**# 013**

**Technical Bulletin**

## Привод вспомогательных агрегатов на Renault 1.5 DCi

<b>GATES REFERENCE :</b>	<b>Accessory drive</b>
<b>MAKE :</b>	RENAULT
<b>MODEL :</b>	Clio II, Express, Kangoo, Rapid, Symbol
<b>MOTOR :</b>	1.5 dCi
<b>MOTOR CODE :</b>	K9K700, K9K702, K9K710

Рис.1

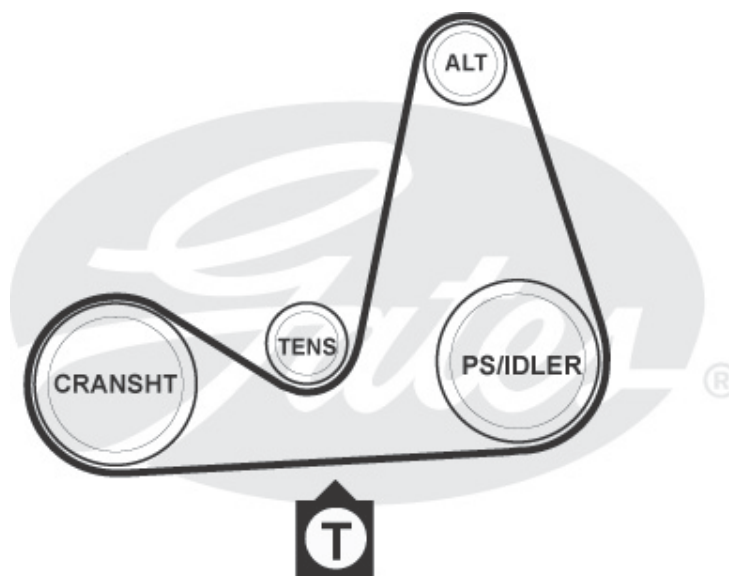
Измерение натяжения нужно производить в нижней части привода между коленчатым валом и насосом усилитель руля (или холостого ролика для автомобилей без усилитель руля) (рис.1).

Когда измеряем натяжение ремня, используя прибор STT-1, то используем ключ "8", "180" (виртуальное расстояние 180 мм). Когда измеряем при помощи прибора Kriket<sup>®</sup>, натяжение должно быть равно 70 кг.

Теперь затяните 2 болта с силой (36 Nm).  
Прокрутите двигатель 2 раза по часовой стрелке.

Проверьте натяжение и отрегулируйте его, если потребуется.  
Установите на место все демонтированные части.
